近鉄四日市駅バスターミナル検討部会

第9回検討部会資料

第 9 回近鉄四日市駅バスターミナル検討部会事項書

第 8 回近鉄四日市駅バスターミナル検討部会からの変更点について

2-1-2. 国道1号交差点付近の変更について

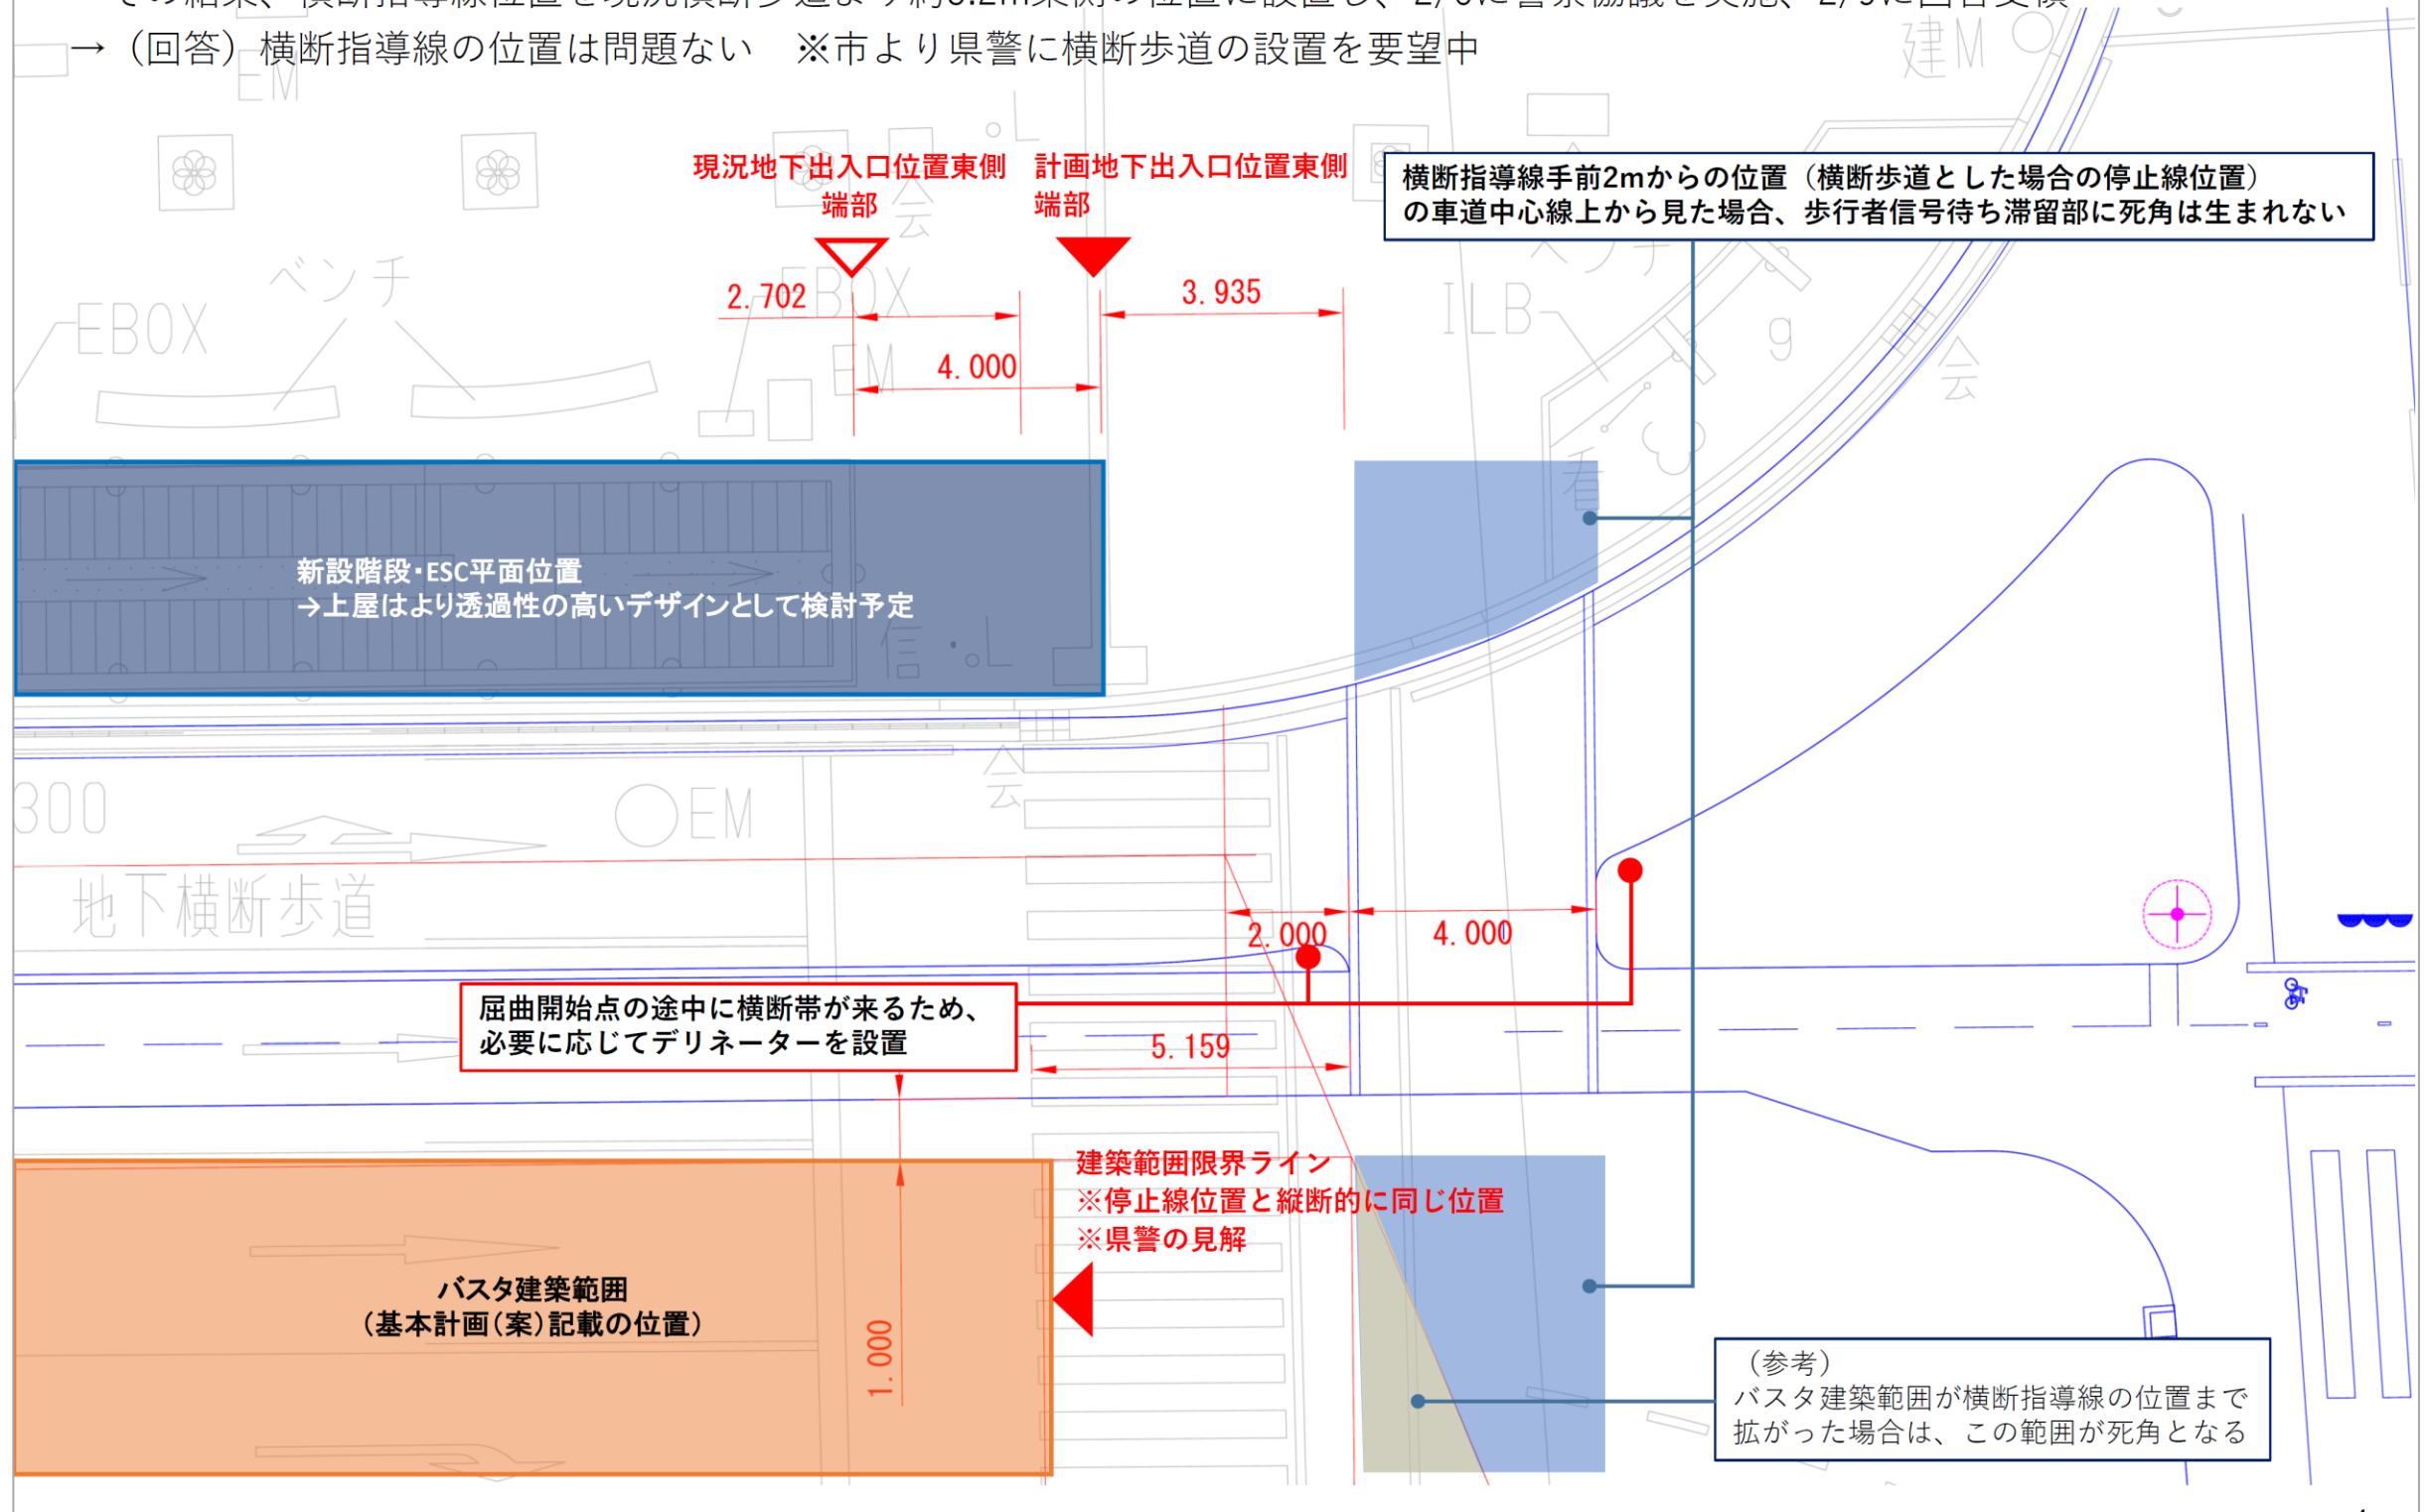
- ・ 国道1号地下横断通路改修検討深度化に伴い、現況位置よりも約4m東側に上屋が移動（ESC設置に伴う改修に起因）することとなった
 - ・ その結果、横断指導線位置を現況横断歩道より約5.2m東側の位置に設置し、2/6に警察協議を実施、2/9に回答受領
- (回答) 横断指導線の位置は問題ない ※市より県警に横断歩道の設置を要望中

第8回バスタ検討部会平面計画案 延べ床面積 715㎡

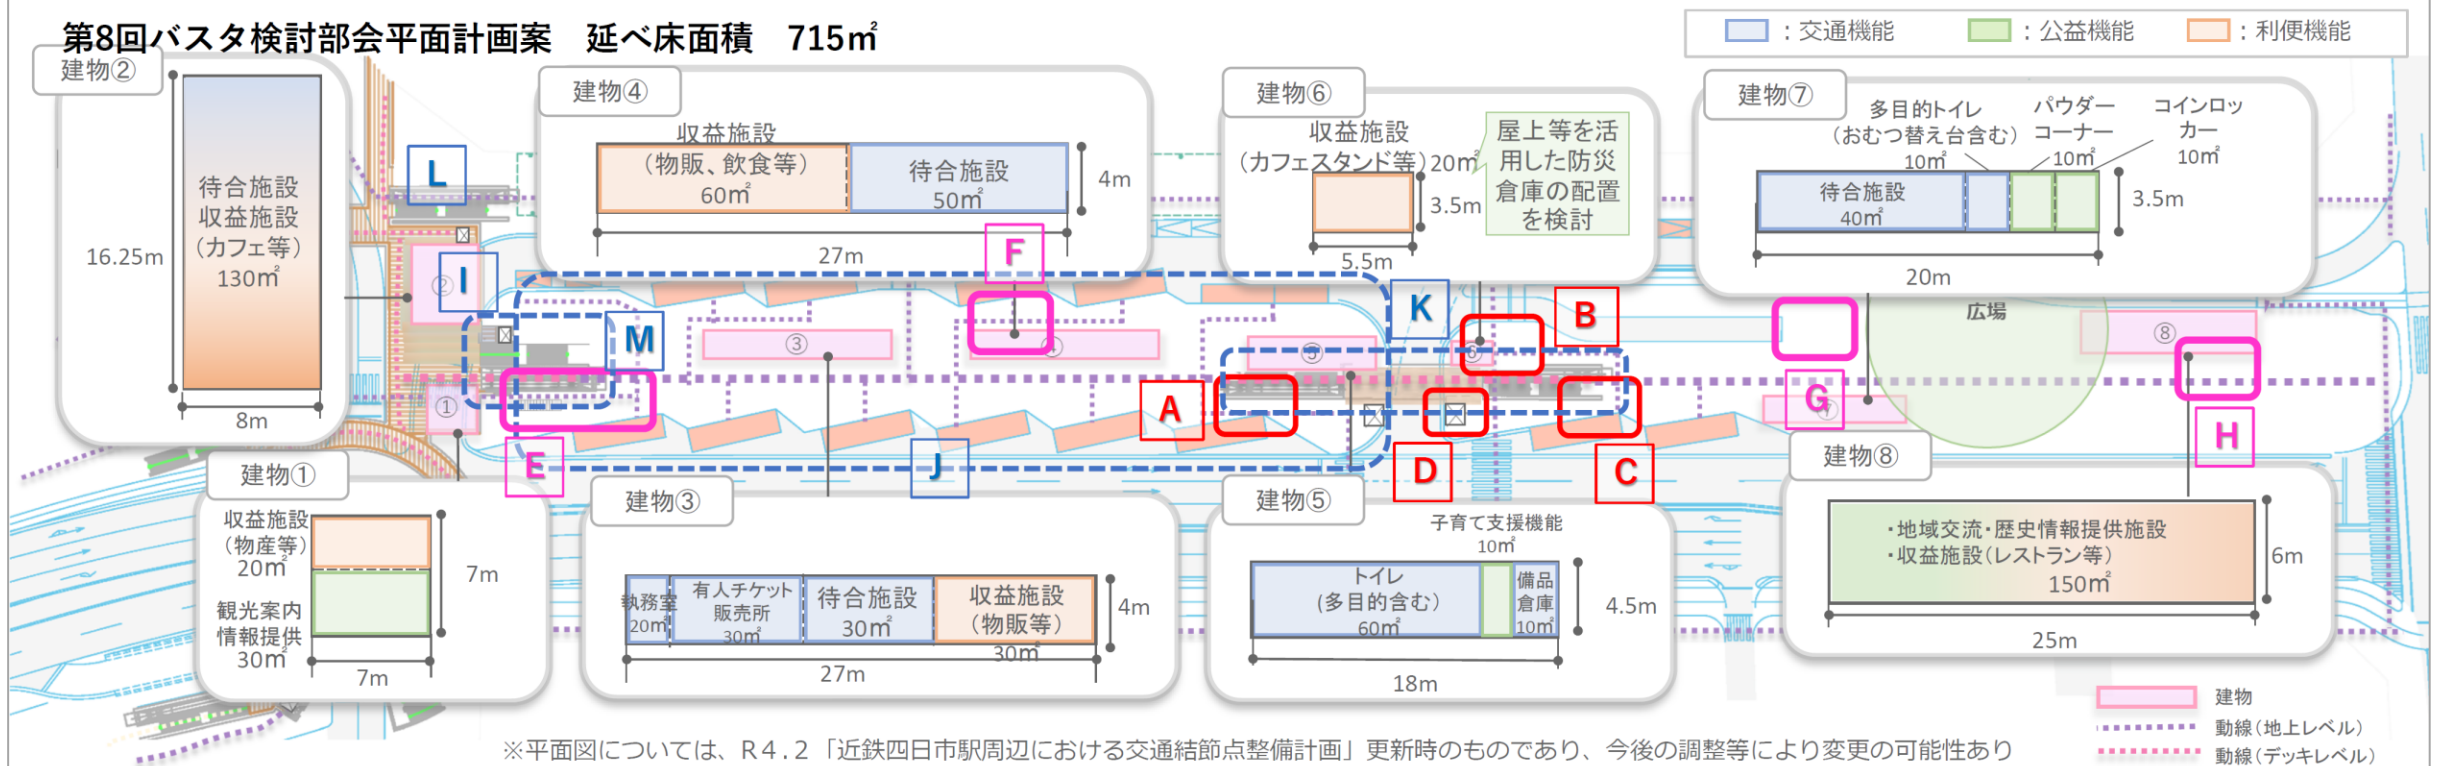
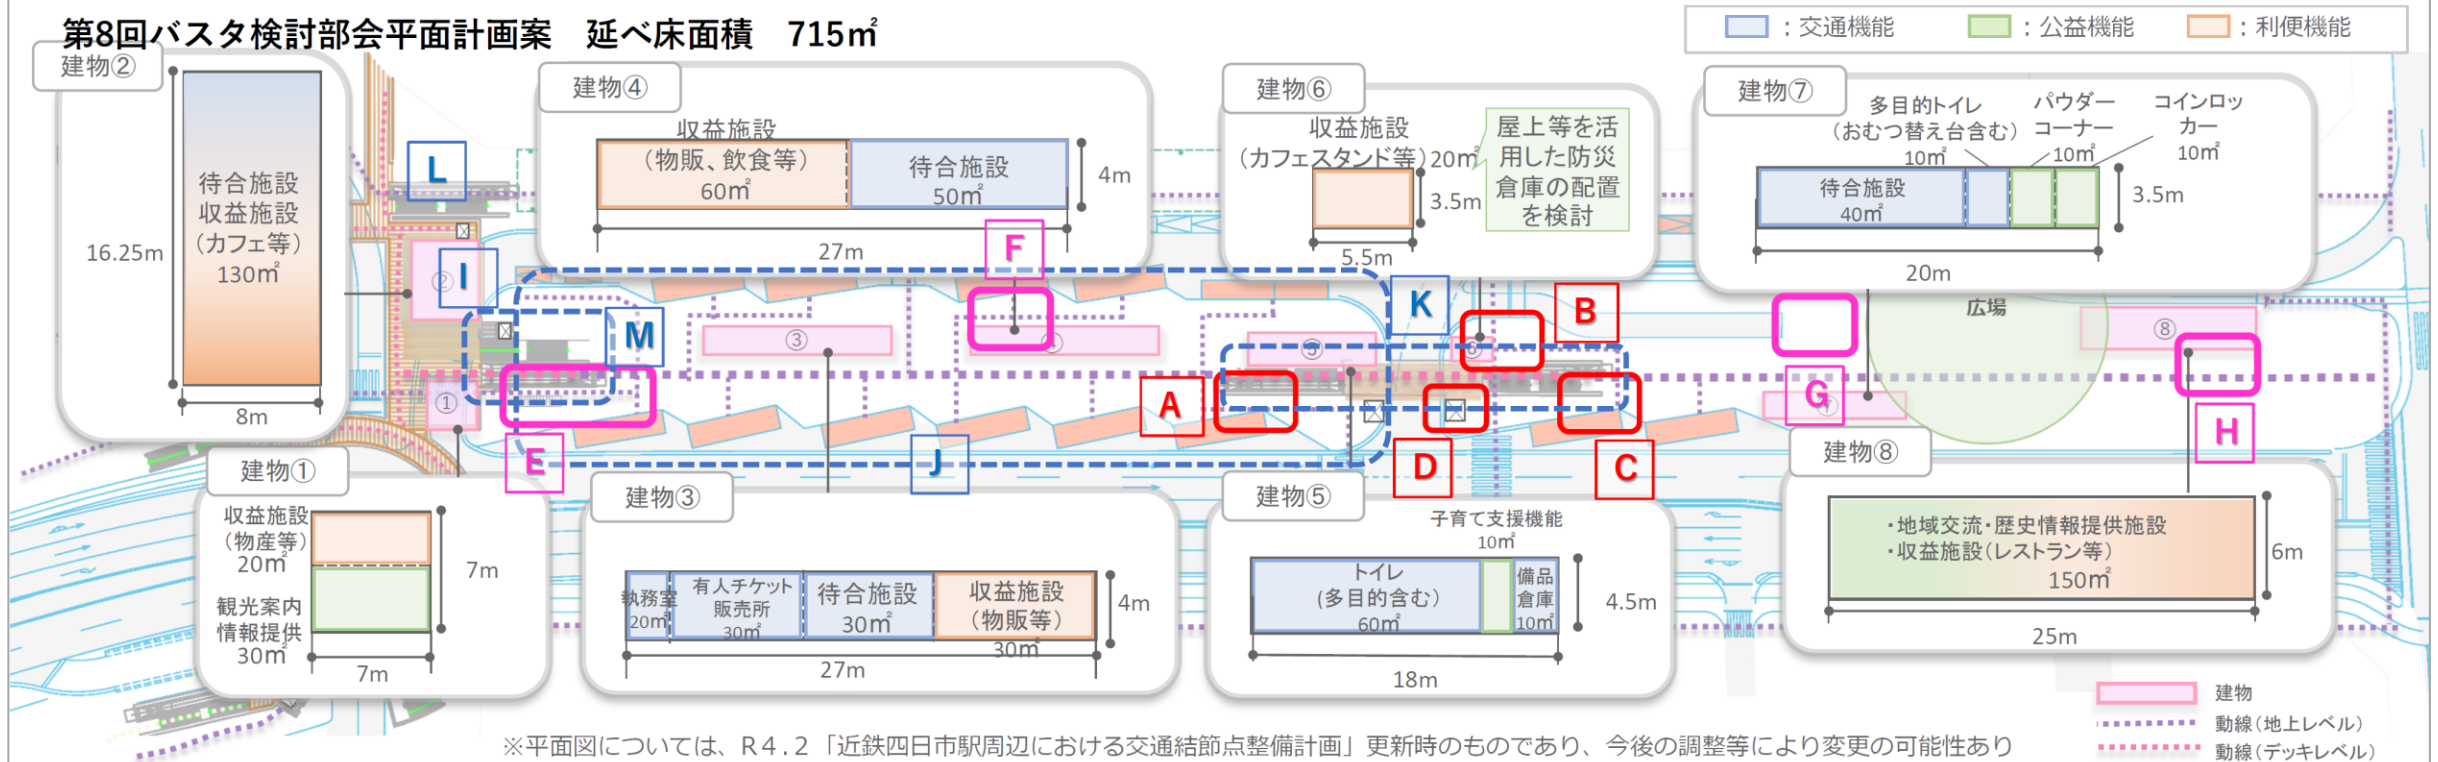
- ①幅員不足が懸念される箇所(現状のレイアウトでは明らかに3.5m確保できていない箇所) ; A~C ※A/Cについてはシェルター設置幅員が確保できない
- ②EVの平面配置について(くすの木Pとの3層接続を考慮する必要あり) ; D

- ③くすの木P地上施設(換気口等)との取り合いを考慮する必要がある箇所(建築内に取り込む等の調整が必要) ; E~H

- ④近鉄四日市駅からバスタへの見通しが得られなくなる懸念有(EVの配置) ; I
- ⑤シェルター・大屋根・タクシー乗降場/降車場・アーケードと結ぶ横断指導線上の屋根の配置計画 ; J
- ⑥東西デッキ;幅員6mとして設定(公示資料より)されており、過大幅員となっている可能性がある(階段部は6m以下?) ; K
- ⑦バスタテラス内のレイアウト検討・商店街側EV位置調整の必要有 ; L
- ⑧バスタテラス・東西デッキの階段幅員を交通量に合わせて適正化する必要有 ; M

バスタ東西デッキ東側縦動線部について

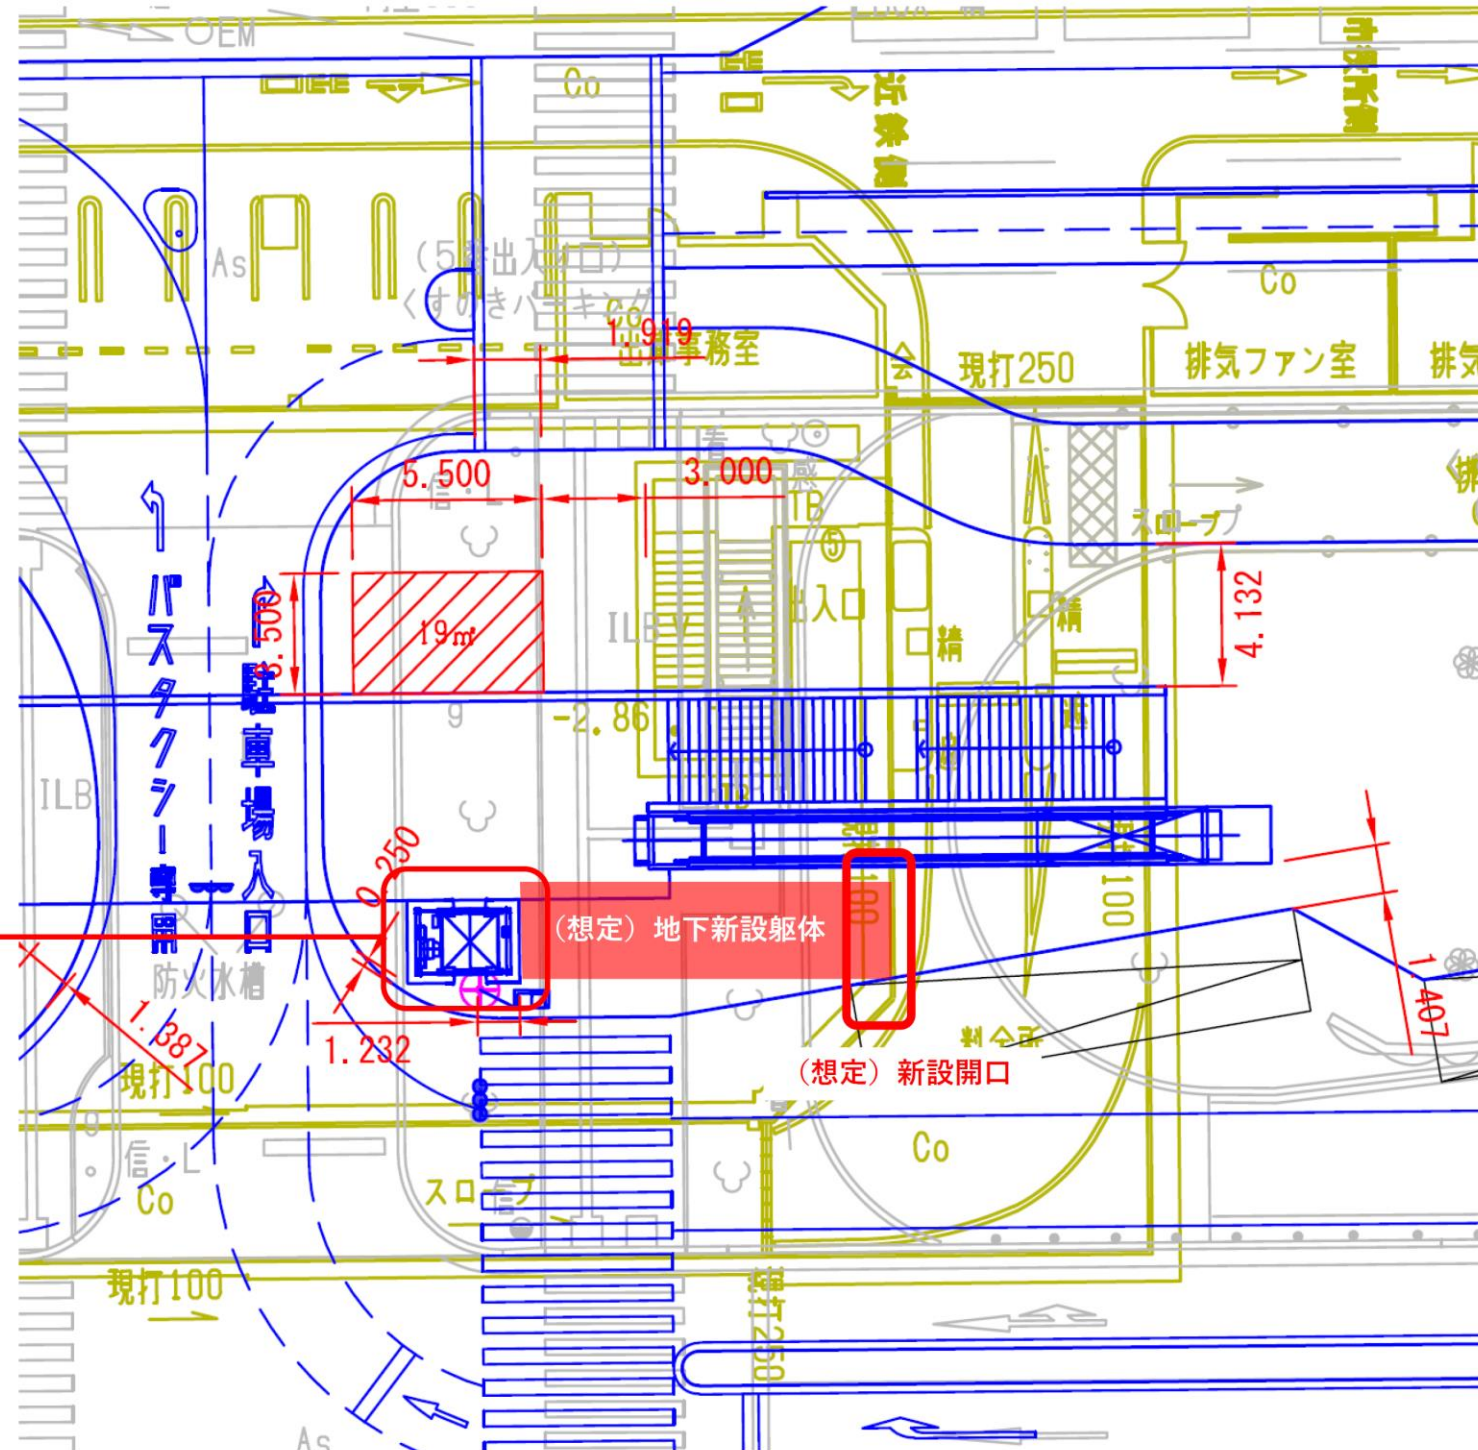
くすの木Pと3層接続とした場合
利用者にとって遠回りとなる懸念有

- ・撤去予定の階段については、避難上必要ではないことは確認済
- ・地下車路閉塞工事との取り合い等について要調整
- ・地下躯体に新たな開口が必要な可能性が高い
